## **Autorité environnementale**

# **Avis délibéré de l'Autorité environnementale sur l'aménagement de voies de garage à Saint-Rémy-lès-Chevreuse (78) terminus de la ligne B du RER**

**n°Ae : 2017-55**

Figure 3 : Réaménagement des positions de garage de Saint-Rémy (source : dossier de Saint-Rémy)

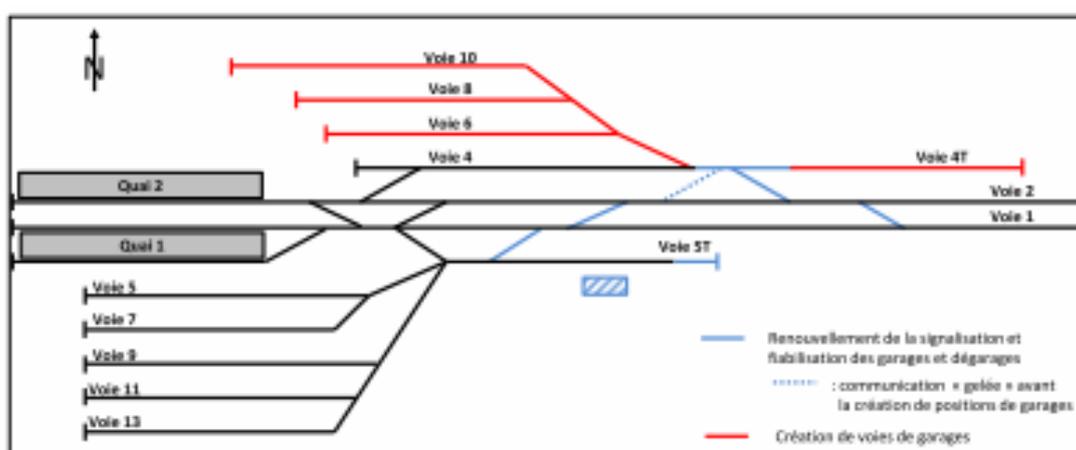
Considérant la proximité géographique et temporelle des différentes opérations, les liens et interactions entre les interventions et leur nature, l'Ae estime que ces deux ensembles de travaux appartiennent à un même projet<sup>14</sup>.

Le découpage formel en deux projets distincts nuit à la clarté du dossier et prive le lecteur de précisions sur les caractéristiques précises des travaux déjà en cours de réalisation (2016–2020). Toutefois, du point de vue de l'analyse des impacts, bien que l'étude d'impact circonscrive formellement le projet présenté à la seule création de quatre positions de garage de trains longs, il expose clairement la possibilité de garer au total 5 trains longs supplémentaires à Saint-Rémy, portant ainsi la capacité d'accueil de Saint-Rémy de 9 à 14 trains longs. Les impacts, notamment acoustiques, sont traités pour l'ensemble de l'aménagement des voies de garage (modification des voies existantes et création).
